ANEXO 8**RESOLUCIÓN MSC.222(82)**
(adoptada el 8 de diciembre de 2006)**ADOPCIÓN DE ENMIENDAS AL CÓDIGO INTERNACIONAL DE
SEGURIDAD PARA NAVES DE GRAN VELOCIDAD, 2000**

ENMIENDAS AL CÓDIGO INTERNACIONAL DE SEGURIDAD PARA NAVES DE GRAN VELOCIDAD, 2000

Figura 2.6.7 a

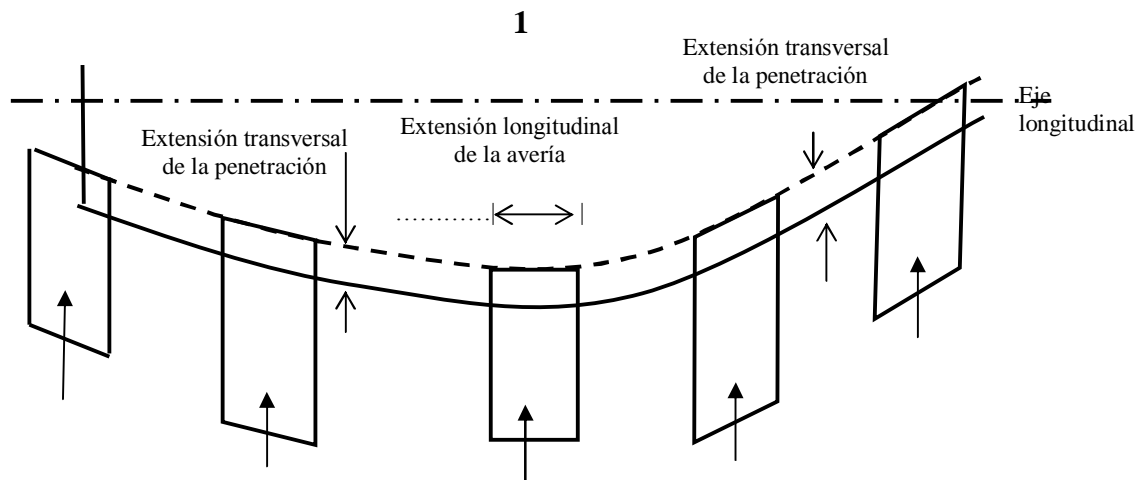
24 A continuación del párrafo 2.6.7, después del apartado 2.6.7.3, se añade la nueva sección siguiente:

"Se supondrá que las averías descritas en el presente párrafo tienen forma de paralelepípedo*. Si se aplica tal definición a la figura 2.6.7 a, la cara interior, en su punto medio, será tangencial a la superficie de la extensión transversal de la penetración especificada, o tocará dicha superficie en dos puntos por lo menos, según se indica en dicha figura.

Figura 2.6.7 b

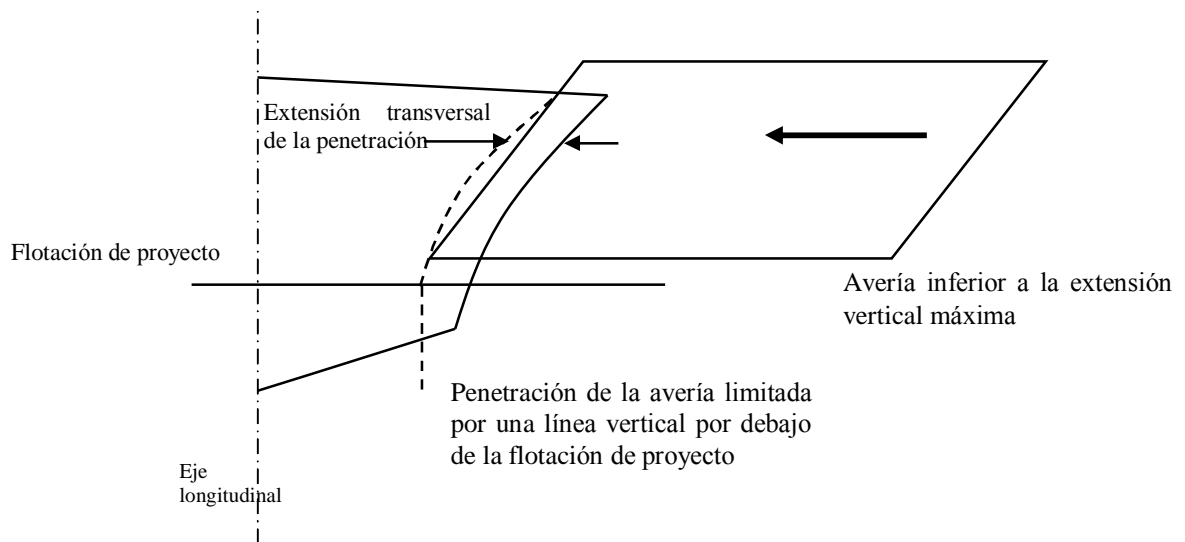
La penetración de la avería en el costado no tendrá una extensión superior a $0,2\sqrt[3]{V}$ en la línea de flotación de proyecto, salvo cuando se establezca un valor inferior en 2.6.7.2. Véanse las figuras 2.6.7 b y 2.6.7 c.

Figura 2.6.8"

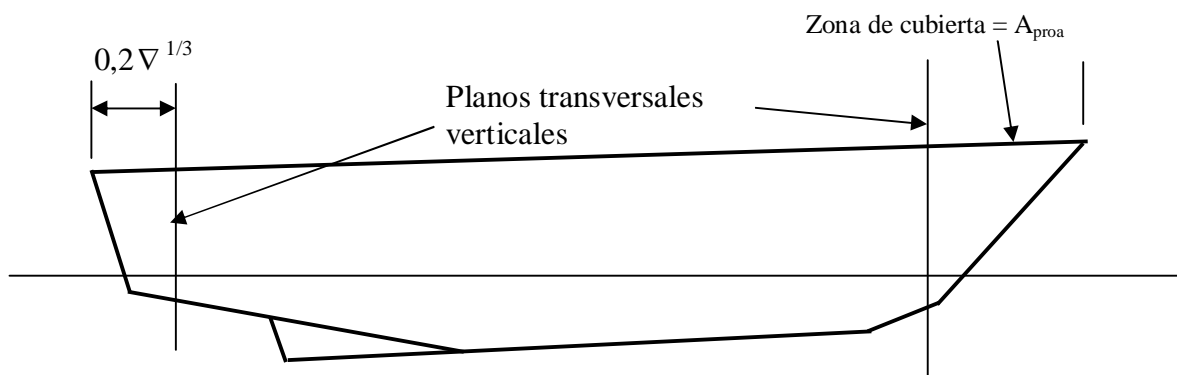
"2.6.8 *Extensión de la avería a proa y a popa*

2.6.8.1 Las siguientes extensiones de la avería se aplicarán a la proa y a la popa, según se indica en la figura 2.6.8:

- .1 en el extremo de proa, la avería de la zona definida como A_{proa} en 4.4.1, cuyo límite a popa está dado por un plano vertical transversal, a condición de que dicha zona no deba prolongarse más hacia popa, desde el extremo proel de la envolvente estanca de la nave, que la distancia definida en 2.6.7.1; y
- .2 en el extremo de popa, la avería en la zona a popa de un plano vertical transversal, situado a una distancia de $0,2 \nabla^{1/3}$ hacia proa del extremo popel de la envolvente estanca del casco.

Figura 2.6.9.2"

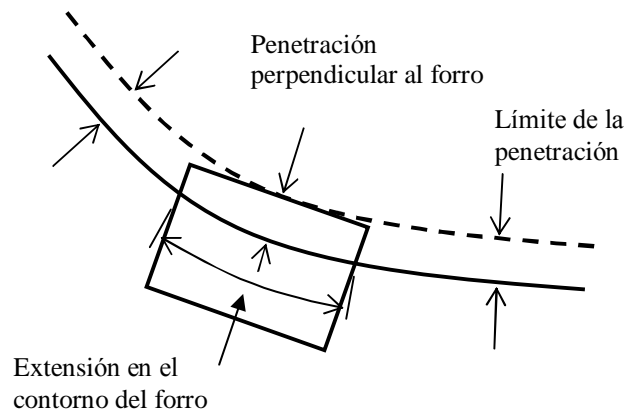
"2.6.9.2.3 Se supondrá que la avería tiene forma rectangular en el plano transversal, según se indica a continuación en la figura 2.6.9.2. Se supondrá también que la avería se presenta en una serie de secciones de la extensión longitudinal definida conforme a la

figura 2.6.9.2, manteniéndose el punto medio de la extensión de la avería medida en el contorno del forro a una distancia constante del eje longitudinal a todo lo largo de tal extensión.

"4 se supondrá que la avería tiene forma rectangular en el plano del forro de la nave y en el plano transversal, según se indica en la figura 2.6.9.2."

Figura 7.3.4 a

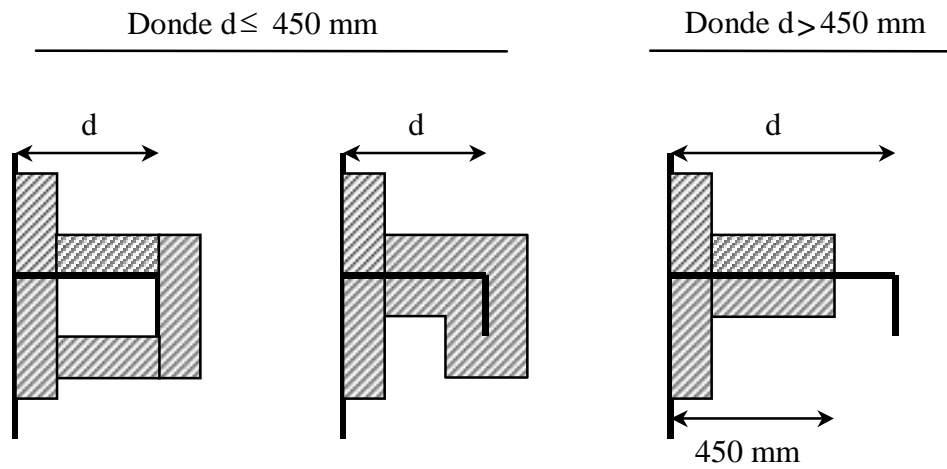
"7.3.4 Para evitar la transmisión de calor en las intersecciones y los puntos terminales, el aislamiento de la cubierta o de los mamparos se prolongará 450 mm como mínimo más allá de la intersección o del punto terminal, en el caso de estructuras de acero y aluminio (véanse las figuras 7.3.4 a y 7.3.4 b).

Figura 7.3.6

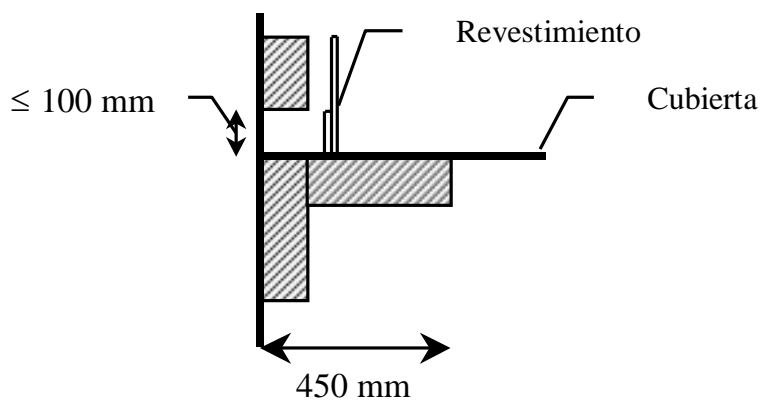
7.3.6 Cuando sea necesario perforar la parte inferior del aislamiento contra incendios para permitir el desagüe, su construcción se ajustará a las especificaciones estructurales de la figura 7.3.6."
